Objektkatalog für das Straßen- und Verkehrswesen

Vorschlag zu Detailänderungen im Schema Grunderwerb

Version: 1.1
Datum: 08.03.2024
Status: akzeptiert
Dateiname: N0206.docx
Verantwortlich: Jochen Hettwer

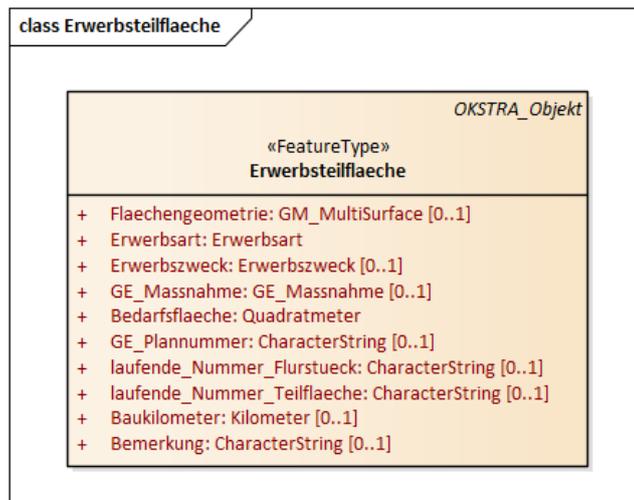
In der Objektart *Erwerbsteilfläche* wird das bisher optionale Attribut "Bedarfsfläche" zum Pflichtattribut. Die Zahl der Nachkommastellen in diesem Attribut wird durch den Tagged Value *fractionDigits* auf 0 limitiert, d.h. es können nur ganze Zahlen angegeben werden.

In der Objektart *Flurstück* wird das bisher optionale Attribut "Amtliche_Flaechte" zum Pflichtattribut.
